**DEMANDE DE RENSEIGNEMENTS N° 4 DE LA RÉGIE DE L'ÉNERGIE (LA RÉGIE)
AU COORDONNATEUR DE LA FIABILITÉ AU QUÉBEC (LE COORDONNATEUR) RELATIVE À
LA MÉTHODOLOGIE D'IDENTIFICATION DES ÉLÉMENTS DU RTP (LA MÉTHODOLOGIE RTP)**

DÉFINITION DU RÉSEAU DE TRANSPORT PRINCIPAL

Figure I1-1 : Transformateur typique exploité à plus de 700 kV

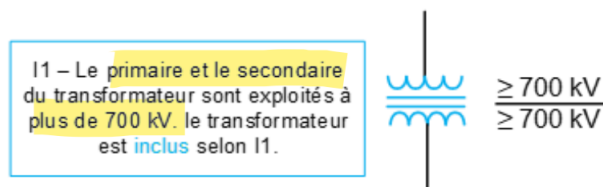
12.1.1. Le cas échéant, veuillez préciser le nombre exact et la localisation des transformateurs présents sur le réseau de l’Interconnexion du Québec et correspondant à la figure I1-1, soit « *transformateur typique exploité à plus de 700 kV* » et ce autant au primaire qu’au secondaire.

Figure I1-4 : Transformateur dont le primaire est exploité à plus de 700 kV et ligne servant à des besoins de distribution

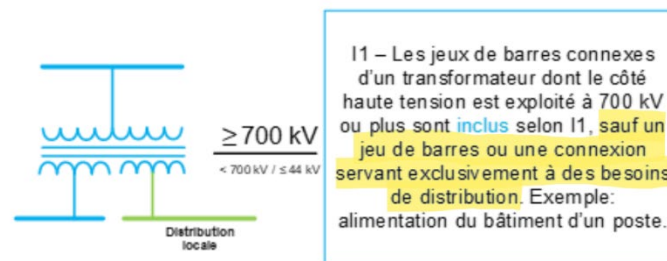
14.1 Selon la référence (ii), les transformateurs dont un côté est exploité à une tension de 700 kV ou plus ainsi que les jeux de barres connexes sont inclus au RTP. Veuillez justifier le retrait du RTP de la barre à moins de 44 kV de la figure I1-4 en lien avec la définition de l'inclusion I1 qui ne mentionne pas d'exception pour les jeux de barres connexes.

14.1.1. Selon la référence (i) et les pratiques usuelles de protections de transformateurs dans l'Interconnexion du Québec, veuillez préciser comment les jeux de barres connexes sont inclus dans les protections de types différentielles (87).

14.1.2. Selon la référence (i), pour des besoins de protections, tous les jeux de barres connexes doivent être inclus au RTP. Veuillez concilier ces besoins de protections avec la figure I1-4 de la référence (ii).

Figure I2-6 : Ressource de production de plus de 75 MVA raccordée au RTP

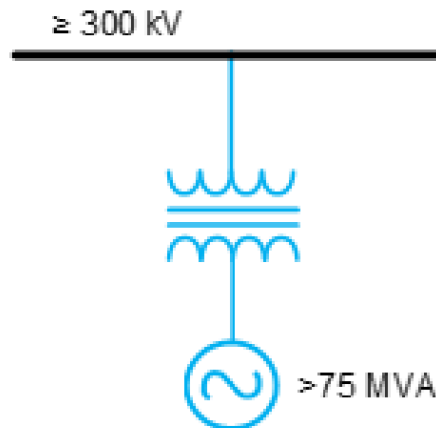
- 17.3 Par analogie entre les figures des références (ii) et (iii), la barre horizontale noire au haut de la figure I2-6 est le jeu de barre haute tension du transformateur. Veuillez confirmer ou infirmer. Veuillez élaborer.

- 17.3.1. Dans la situation où la barre horizontale noire au haut de la figure I2-6 est le jeu de barres haute tension du transformateur, ce jeu de barre fait partie du poste de départ d'une ressource de production de plus de 75 MVA raccordée au RTP. Veuillez expliquer pourquoi ce jeu de barre n'est pas dessiné en bleu, soit inclus dans le RTP.

- 17.3.2. Dans la situation où la barre horizontale noire au haut de la figure I2-6 n'est pas le jeu de barres haute tension du transformateur, mais représente le réseau, veuillez justifier l'absence du jeu de barre de la ressource de production de la figure.

Figure I2-12 : Exemple d'une centrale totalisant plus de 75 MVA de puissance nominale brute mais dont un des groupes de production alimente une charge

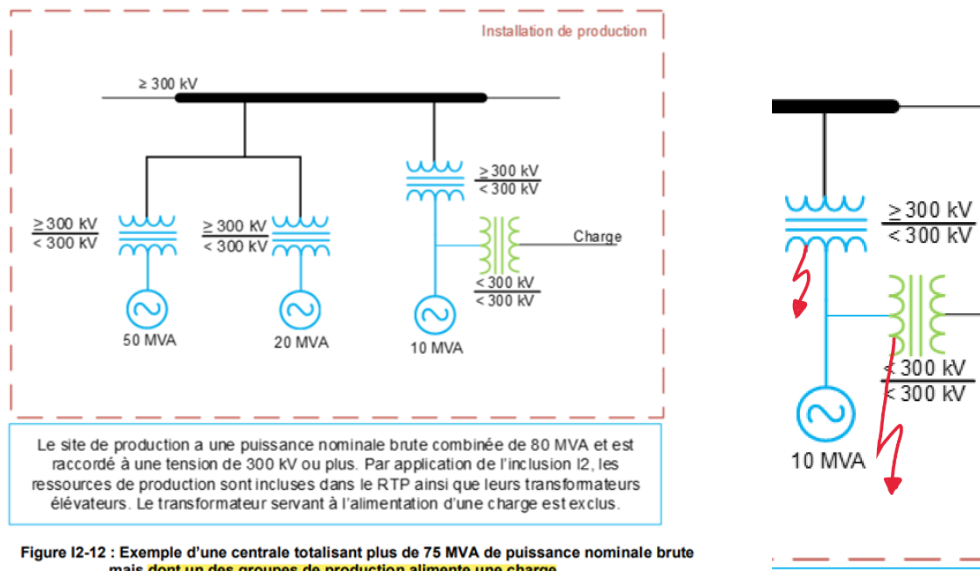
- 18.1.3. Le groupe de 10 MVA est conçu pour alimenter de la charge, ultimement, par ses deux transformateurs et ce peu importe leurs modes de raccordements. La notion de charge n'est pas clairement définie à la figure de la référence (i). Dans le cas actuel, veuillez fournir des paramètres définissant une charge qui permet d'exclure le transformateur du RTP avec une charge qui nécessite un transformateur inclus au RTP.

- 18.1.3.1. Veuillez préciser si des défauts monophasés francs à la terre, sur l'une ou l'autre des traversées isolantes des deux transformateurs présentés à l'extrait de la figure de la référence (i), nécessitent tous les deux une réponse du réseau ayant le même niveau de fiabilité. Veuillez élaborer.

- 18.1.4. La figure I2-12 illustre une installation de production reconnue comme étant un élément du RTP. La barre haute tension de la centrale à plus de 300 kV (en haut de la figure) est dessinée en noir ce qui signifie que l'appartenance de cet élément au RTP n'a pas été vérifiée. Selon le principe de base et l'inclusion I2, cette barre est obligatoirement incluse au RTP. Veuillez confirmer la compréhension de la Régie.

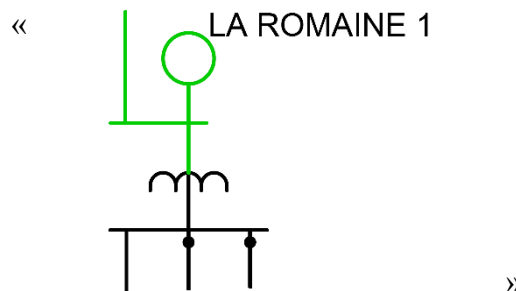
(iii) Au Registre la centrale la Romaine 1 est indiquée à 315/13,8 kV, information qui a été biffée. La centrale est indiquée RTP et raccordée au RTP. Aucune information n'apparaît dans la colonne particularité du Registre.

- 18.2 Les références (ii) et (iii) décrivent la centrale la Romaine 1 et son poste de départ. La centrale est RTP et est raccordée au RTP. Les références (ii) et (iii) ne mentionnent aucune exclusion du RTP pour cette installation. Cependant, le schéma de la référence (iv) indique un transformateur 315/161 kV. Contrairement à la figure I2-12, ce transformateur n'est pas associé à un groupe de production en particulier, mais il est raccordé directement sur la barre haute tension de la centrale. Ce transformateur 315/161 kV est dessiné en noir, ce qui signifie non RTP. La barre 161 kV de la centrale alimente un sous-réseau 161 kV non RTP qui, éventuellement, aboutit à un sous-réseau 315 kV RTP. Veuillez justifier que le transformateur 315/161 kV à la centrale la Romaine 1 n'est pas RTP.

Figure I4-13 : Site de production décentralisée – Exemple type de production éolienne

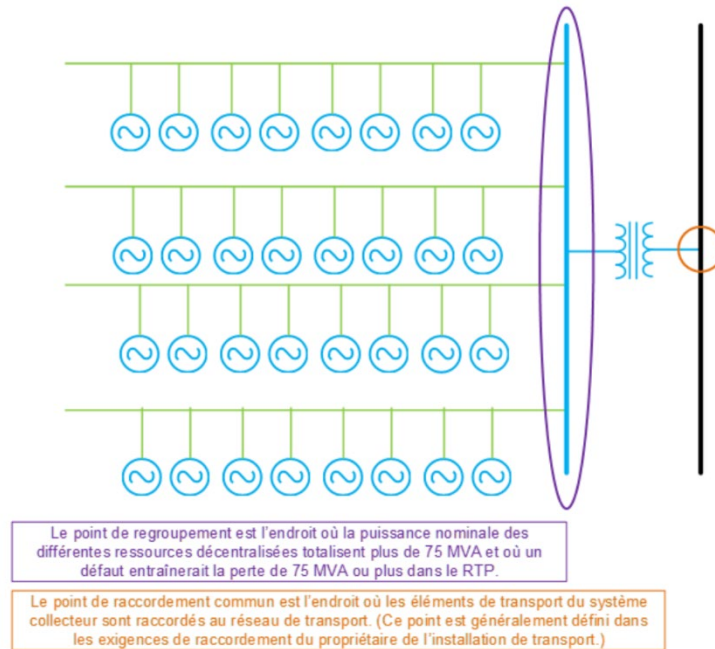
- 19.2.3. Selon la représentation graphique de la référence (iv), les réseaux collecteurs pourraient être inclus au RTP. Veuillez commenter.
- 19.3 La figure de la référence (iii) représente les éoliennes par le même symbole que celui utilisé à l'inclusion I2 pour les machines hydrauliques. Le texte de la référence (i) n'apporte aucune précision concernant les transformateurs nécessaires aux raccordements des éoliennes au réseau collecteur (par exemple des transformateurs élévateurs 600 volts à 34 kV). Veuillez préciser si ces transformateurs élévateurs font partie du groupe de production ou du réseau collecteur. Veuillez préciser s'ils sont assujettis au RTP au même titre que les groupes de production. Veuillez élaborer.

Figure I5-19 : Exemple d'application de l'inclusion I5 dans un poste où le plus haut niveau de tension est supérieur ou égal à 700 kV

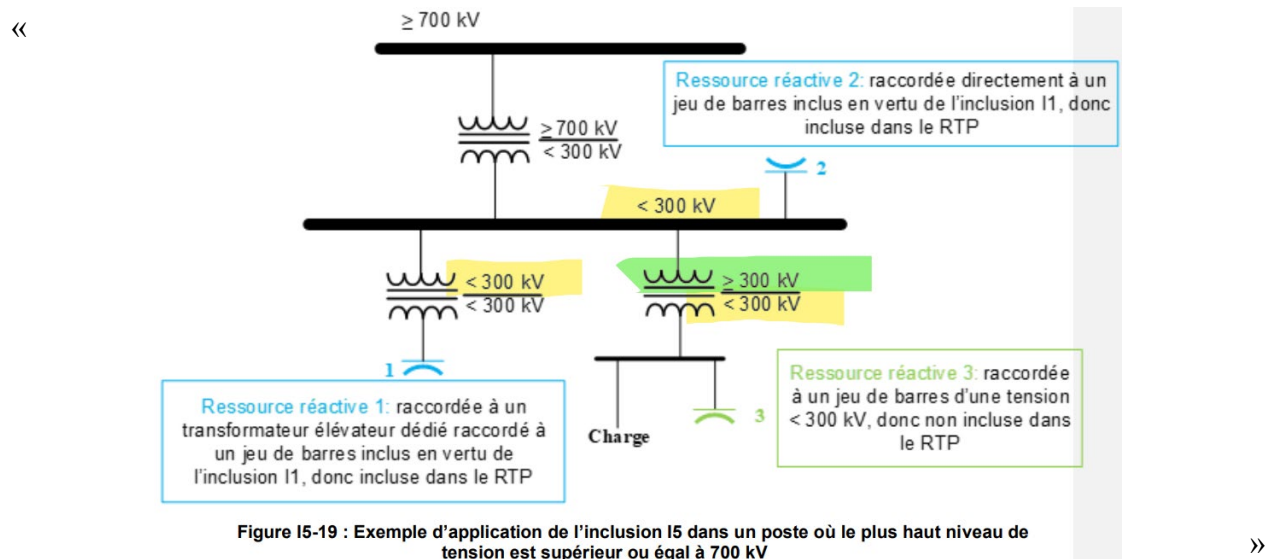
- 20.1 En surligné vert apparaît un enroulement primaire, à plus de 300 kV, d'un transformateur. Cet enroulement se raccorde directement à une barre à moins de 300 kV. Veuillez effectuer les corrections nécessaires.
- 20.2 La figure mentionne des transformateurs et des barres qui sont RTP, mais dessinés en noir, « Le noir indique que l'élément n'a pas été évalué pour le cas illustré dans le schéma ». Pour les éléments qui sont RTP sur la figure et dans le but de guider l'utilisateur durant l'application hiérarchique de la définition du RTP, veuillez élaborer sur la pertinence d'utiliser la couleur noire si un élément est obligatoirement RTP (bleu).

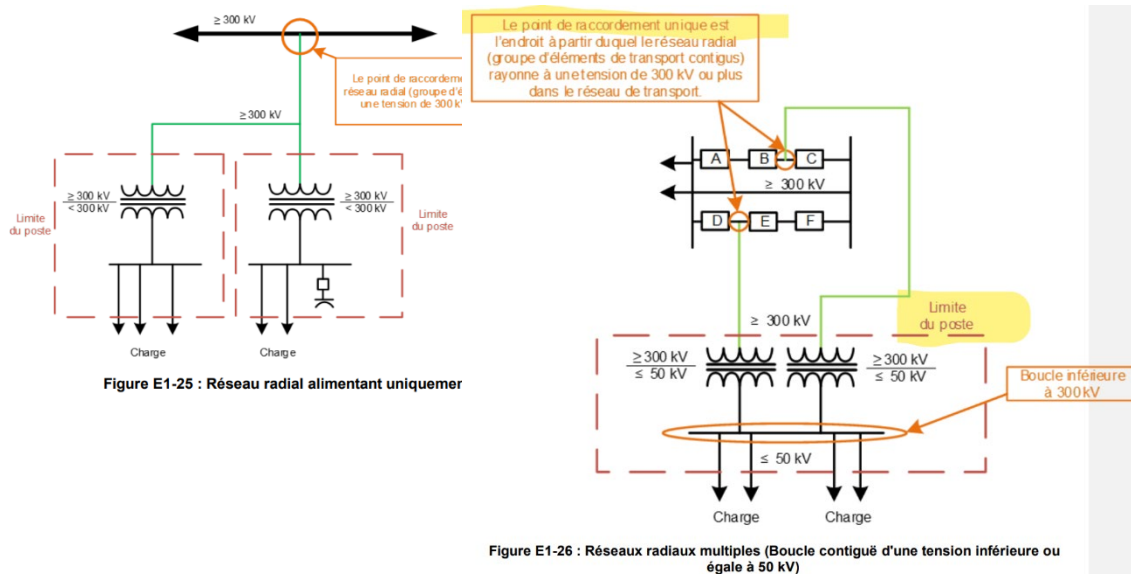
- 21.2 À la référence (ii), la figure E1-26 illustre un cas comportant des réseaux radiaux multiples. Deux lignes de raccordement, provenant d'une même boucle, se raccorde chacune à un transformateur dans un même poste. La boucle, ou plutôt le jeu de barres dans ce cas, à la basse tension de ces deux transformateurs étant à moins de 50 kV, les liens de raccordements sont exclus du RTP selon E1. Veuillez confirmer la compréhension de la Régie. Veuillez élaborer.

- 21.2.1.1. À la figure E1-26 de la référence (ii), dans la situation où un jeu de barres est ajouté au primaire des deux transformateurs, veuillez confirmer si l'exclusion E1 est toujours applicable. Veuillez élaborer.

Figure E1-30 : Réseau radial comportant une ressource de production, inclus dans le RTP

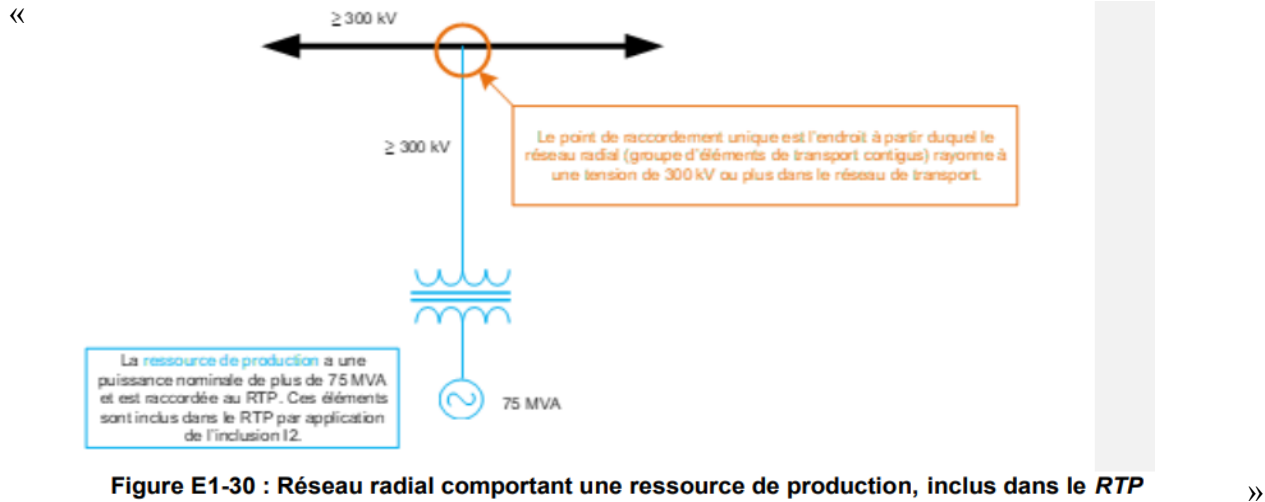
- 21.4.2. La figure E1-30 présente une ressource de production qui a une puissance nominale de plus de 75 MVA et est raccordée au RTP. Veuillez préciser le résultat de l'application de l'exclusion E1 pour une ressource de production de plus de 75 MVA classée RTP, mais non raccordée au RTP par l'application des inclusions I2 ou I4.

Figure E3-35 : Réseau local avec boucle à 300 kV

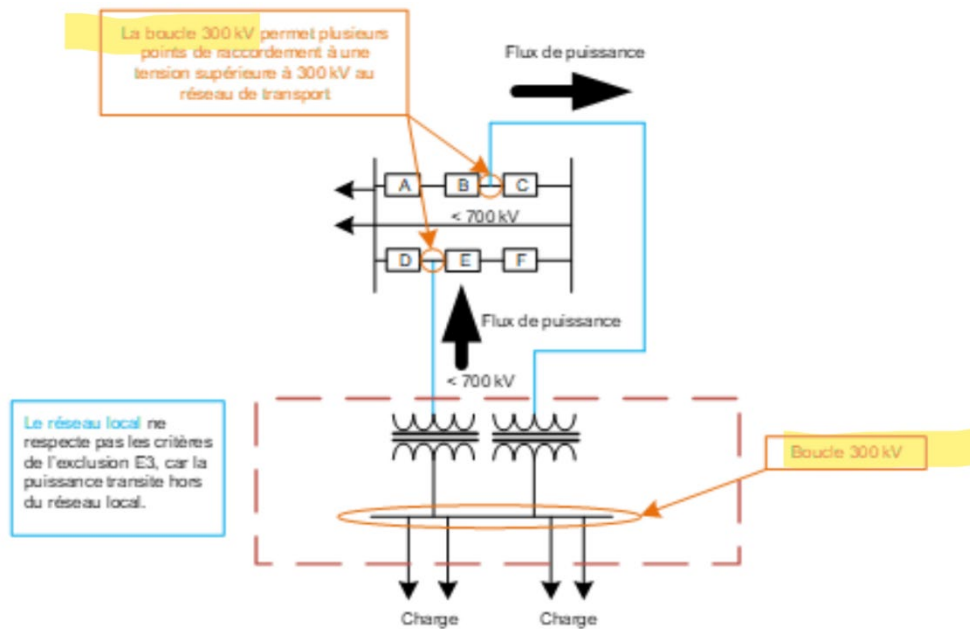
- 22.4 La figure de la référence (iv) présente une configuration qui n'est pas considérée comme un réseau local selon l'exclusion E3. En conséquence les deux liens dessinés en bleus au centre de la figure sont inclus au RTP. Il n'est pas possible de déterminer si les deux liens bleus de cette figure sont des barres ou des lignes. Pour les questions suivantes, la Régie considère que ces deux liens en bleus sont des lignes. Veuillez confirmer la compréhension de la Régie.

- 22.4.1. Les deux lignes RTP (bleues) sont reliées à la boucle 300 kV du haut de la figure et cette boucle 300 kV est dessinée en noir, « *Le noir indique que l'élément n'a pas été évalué pour le cas illustré dans le schéma* ». Étant donné le classement RTP des 2 lignes, veuillez préciser si cette boucle du haut peut être RTP ou non RTP, ou si elle doit obligatoirement être RTP.

- 22.4.2. Sur la figure de la référence (iv), il est indiqué deux indications de tension à moins de 700 kV (< 700 kV). Dans les deux cadres orangés, il est indiqué « Boucle 300 kV ». Il apparaît que tous les éléments sont à la même tension et qu'en conséquence, les transformateurs sont 300/300 kV soit un rapport unitaire (ou, pour utiliser les niveaux standards, 315/315 kV). Veuillez fournir des exemples pertinents d'utilisation de transformateurs ayant le même niveau de tension primaire et secondaire sur le réseau de l'Interconnexion du Québec.
